**EEH / EEB 6500.05/6600.05****Não é possível comandar o Touch-Control com a operação activa**

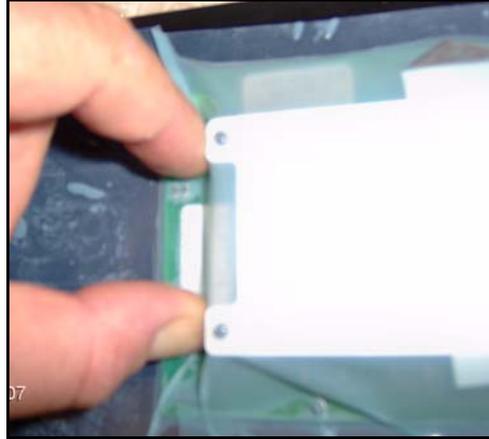
Com uma temperatura acima de 60°C pode acontecer que o Touch-Control deixe de poder ser ajustado. O motivo disso é a humidade que se formou entre a placa de indicação e a placa electrónica.

Para evitar isso é preciso colocar uma película aderente.

1. Desmonte o vidro frontal e coloque-o sobre uma superfície limpa e macia.

2. Coloque o suporte da película sobre o cabo de fita. Assim evita-se que o cabo de fita se desloque.

3. Cole uniformemente a película.

4. Pressione bem e uniformemente as margens da película contra o vidro sem que se formem bolhas de ar.

5. Corte a película com uma faca afiada no centro da tomada do cabo de fita.

6. Insira o cabo de fita e pressione a película aderente à volta.

7. Volte a montar o vidro frontal e verifique se está bem assente.  
Tenha cuidado para não danificar a película.

8. Efectue um teste de funcionamento e VDE.
